Datum : 04 - 11 - 1991

TECHNISCHES RUNDSCHREIBEN Nr.

564

Betr.: **Alternator Testarossa**

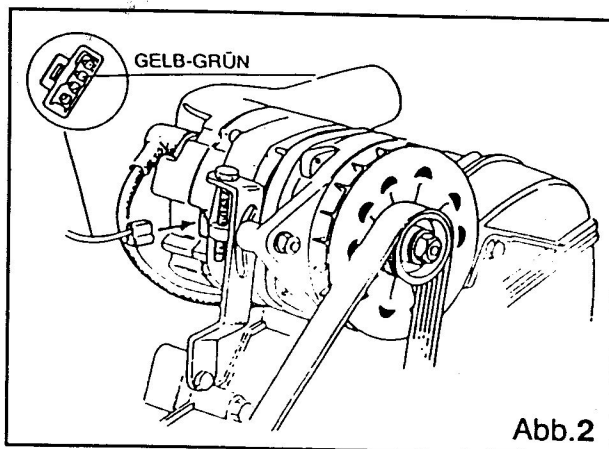
- Das rote Kabel mit Querschnitt 1,0 mm an der Klemme des Alternatorkabels, Zchnng.Nr. 131162 abklemmen und isolieren und den Steckverbinder auf dem grün-gelben Kabel mit Querschnitt 1,0 mm am Motorkabelbaum, Zchnng. Nr. 131165 abklemmen (Abb. 1)
- Das gelb-grüne Kabel mit Packard-Kabelschuh, Steckverbinder und Kabelschuhe in die leeren Sitze stecken (für eine bessere Befestigung).(Abb. 2)

Bitte beachten Sie jedoch die Möglichkeit, anstelle des alten Alternators, ist der neue Alternator mit Zchnng. Nr. 144096 einzubauen; hierzu muß die elektrische Anlage folgendermaßen verändert werden :
